## Impianto Renvico Casalvecchio

INTEGRAZIONE ALLO STUDIO  
 GEOLOGICO - IDROGEOLOGICO

**Integrazione del Progetto dell'Impianto Eolico  
 Casalvecchio secondo le richieste del COMMISSIONE  
 TECNICA DI VERIFICA DELL'IMPATTO  
 AMBIENTALE - VIA E VAS prot. DVA 2059 del  
 29/01/2019 riferimenti punti C4 e C5 delle stesse**

-  Aerogeneratore con piazzola
-  Cavidotto Interno
-  Cavidotto Esterno
-  Pozzi
-  Sorgenti
-  Direzione di Deflusso
-  Isorefatiche

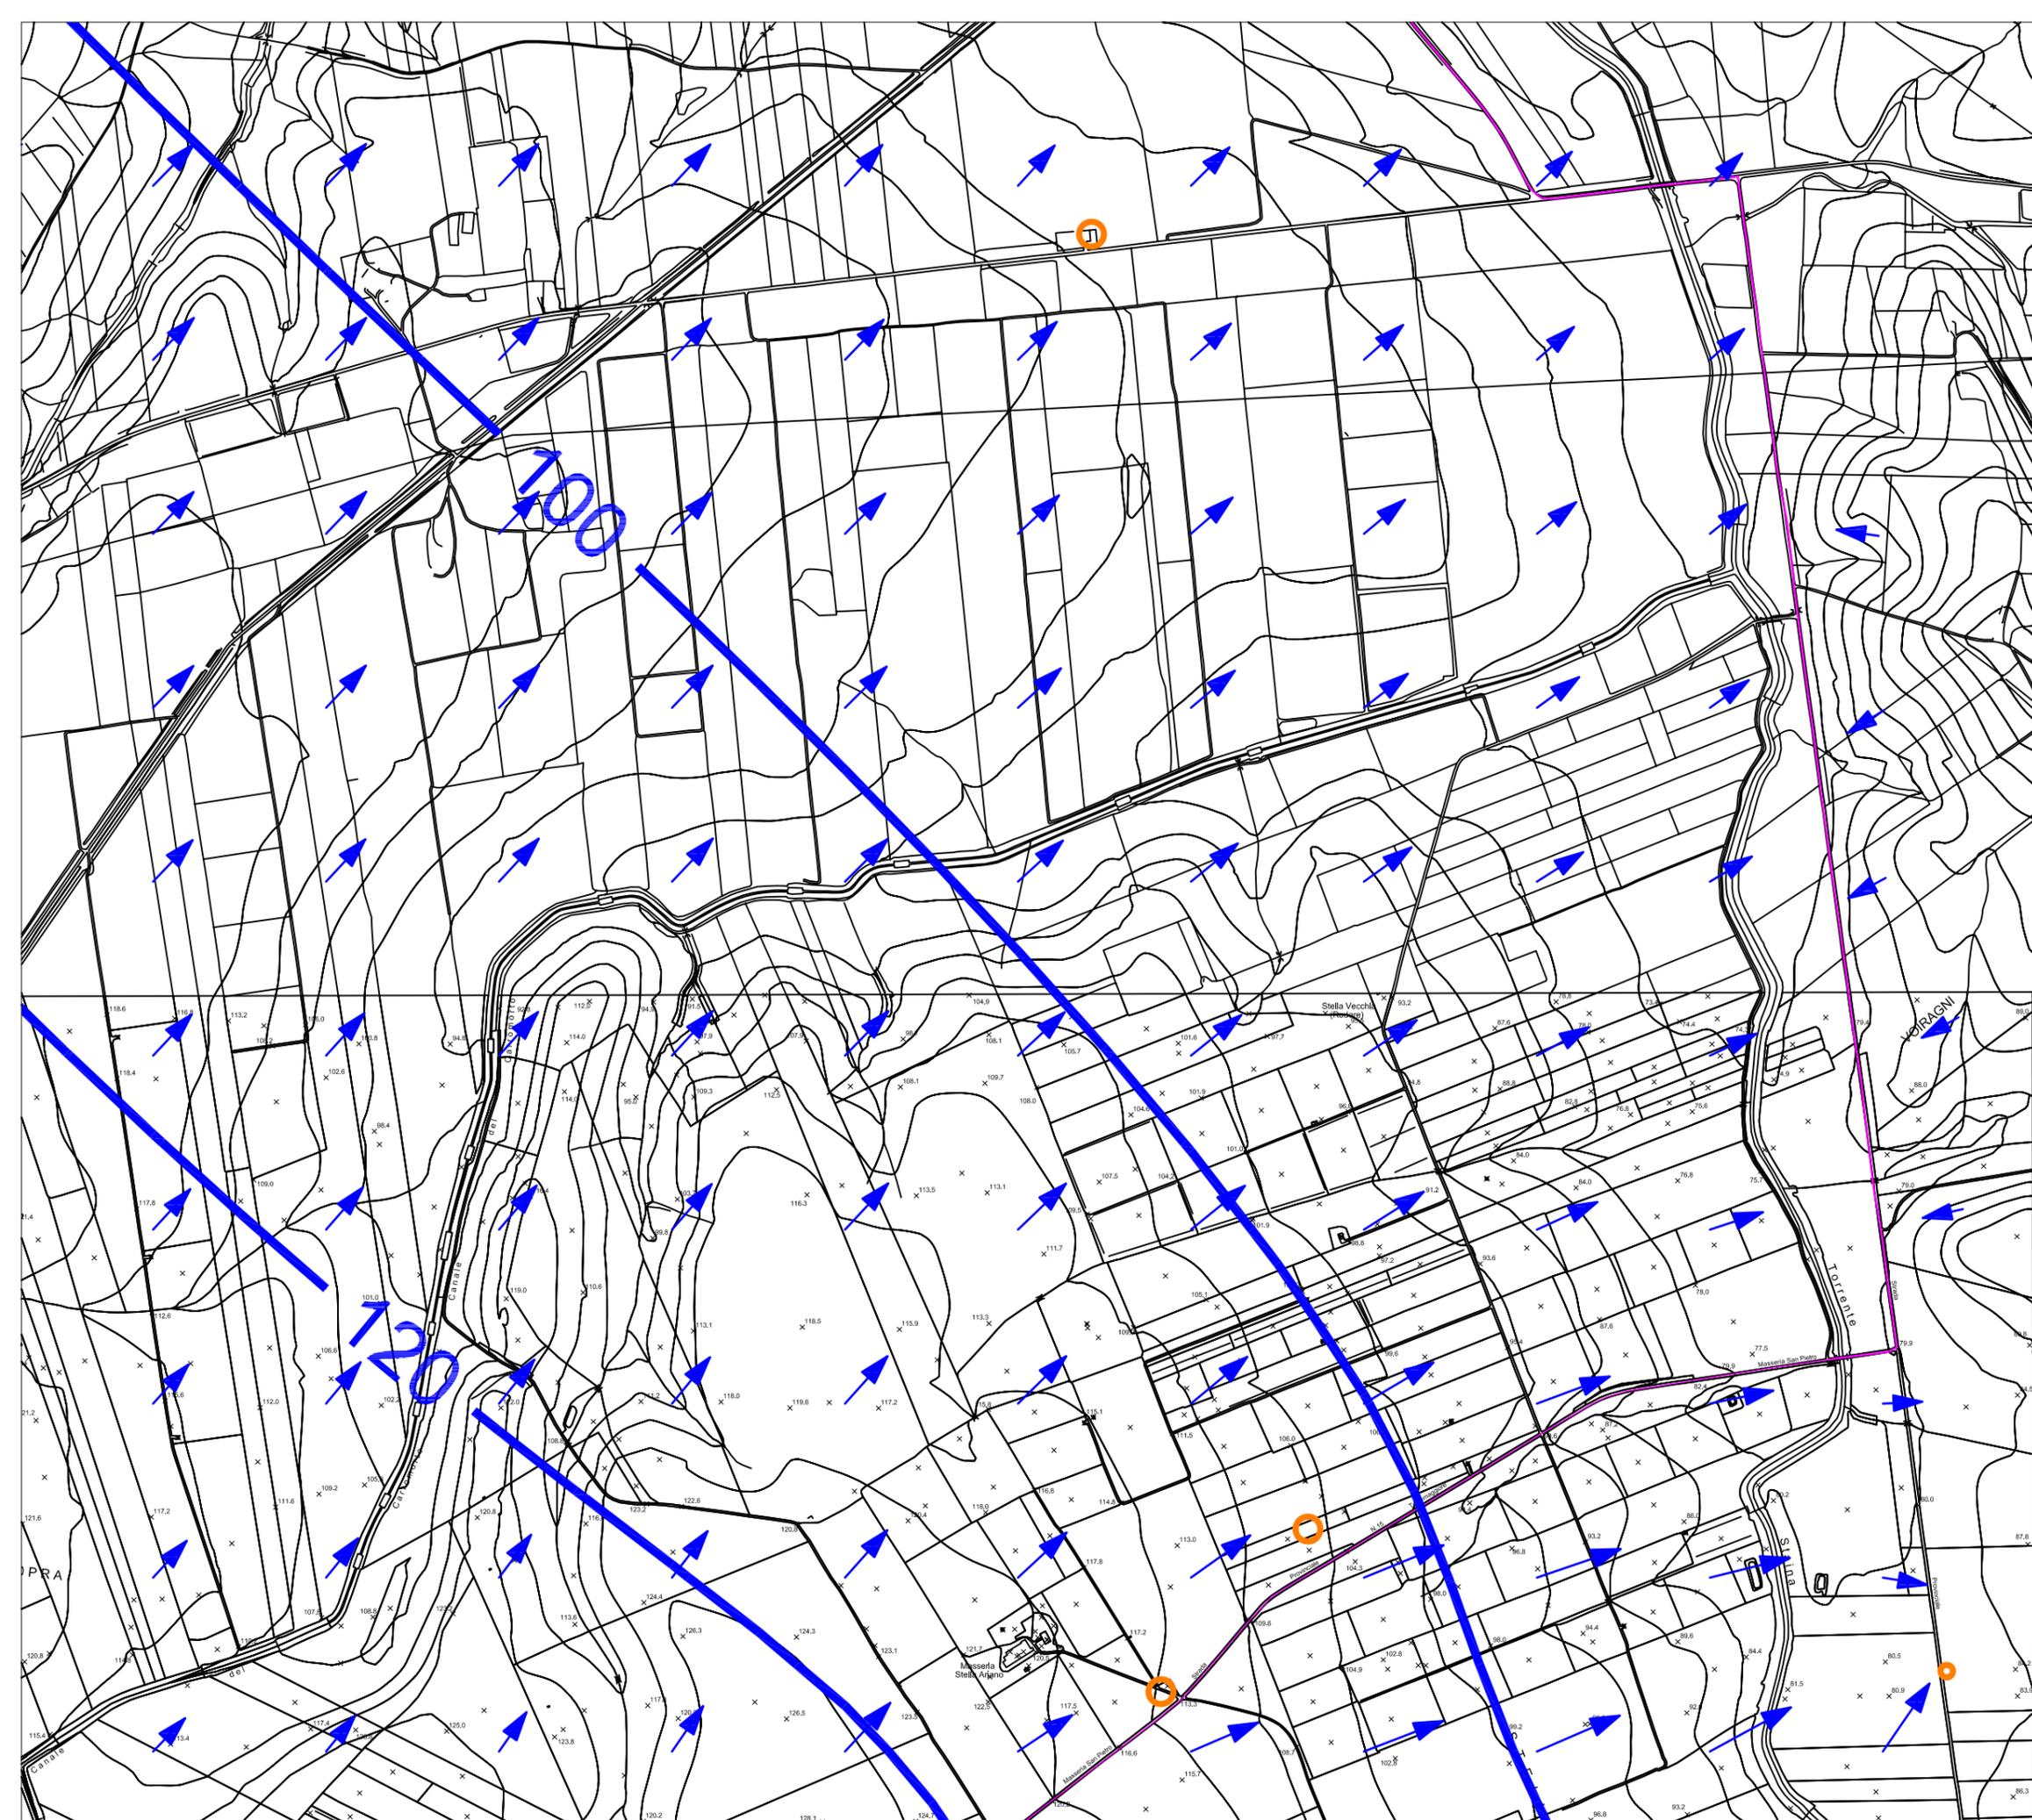
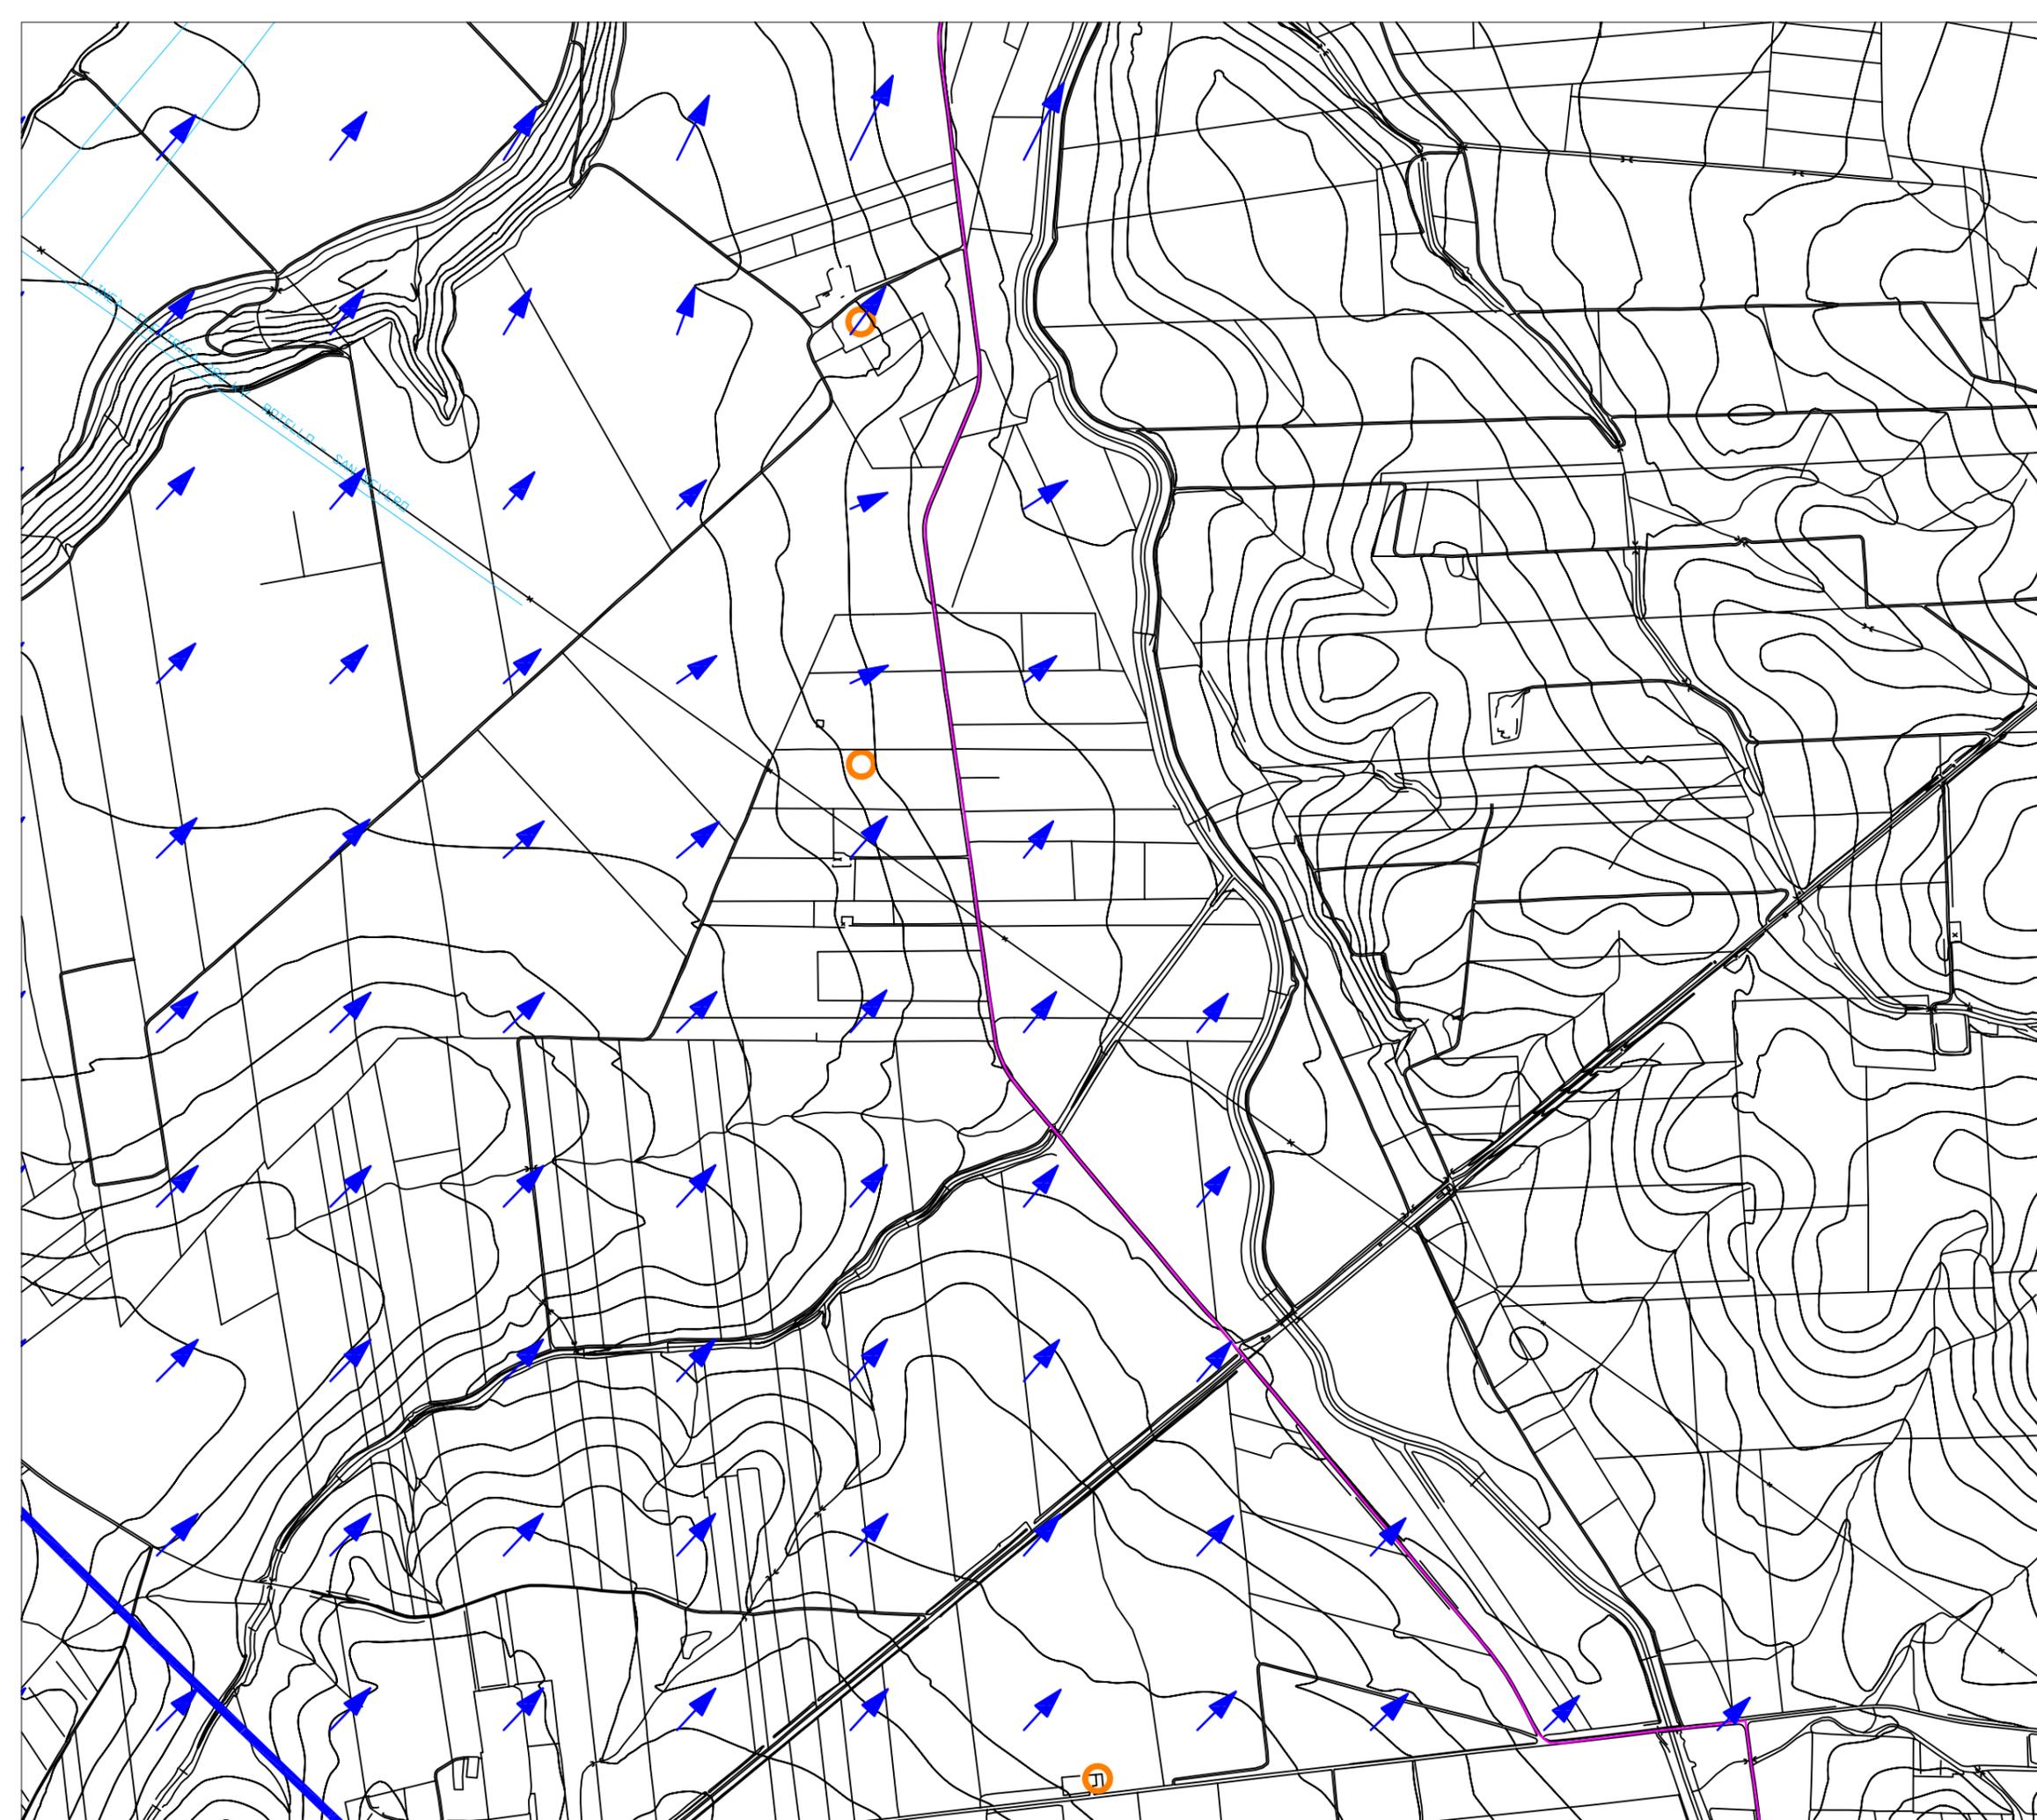
**C4)** Si chiede d’integrare la caratterizzazione idrogeologica del territorio interessato dalle opere con le seguenti carte tematiche ad una scala di dettaglio (scala 1:10.000 o superiori):

- a)** carta idrogeologica con la posizione delle sorgenti, dei pozzi e degli acquiferi con le relative direzioni di flusso.
- b)** Carta della vulnerabilità degli acquiferi.

- a) carta idrogeologica con la posizione delle sorgenti, dei pozzi e degli acquiferi con le relative direzioni di flusso.**

Dal rilievo idrogeologico di campagna, con il monitoraggio di circa 56 punti di captazione è stato possibile ricostruire la carta idrogeologica della falda superficiale con le relative direzioni di deflusso (vedi allegati da 1.1 a 1.7).

L’assenza di pozzi profondi, riscontrata sia durante il rilevamento idrogeologico di campagna che dalla consultazione della banca dati del Servizio Geologico d’Italia, dalla quale non risultano presenti pozzi profondi ad uso idrico nella zona di intervento, non ha permesso di ricostruire la falda idrica profonda, che presumibilmente risulta confinata a notevole profondità, superiore a 30 metri dal p.c., data anche la situazione litostratigrafica del sottosuolo che al disotto dei primi 3.00/6.00 metri, costituita da suolo agrario e conglomerato poligenico eterodimensionale in matrice sabbiosa giallastra, è costituita da un banco argille marnose grigio olivastre, impermeabili, avente uno spessore di diverse decine di metri.

**C5)** Si chiede di presentare uno studio sulle eventuali interferenze delle opere previste con le risorse idriche superficiali e sotterranee e con i punti di captazioni (pozzi e sorgenti).

Come è possibile osservare dallo stralcio della Carta Idrogeologica (vedi allegati 1.1, 1.2 e 1.3) le strutture di fondazione degli aerogeneratori non creeranno alcuna interferenza con il regolare deflusso della falda superficiale, e soprattutto non interferiranno in alcun modo con l’alimentazione delle sorgenti di captazione esistenti (riportate in planimetria).i
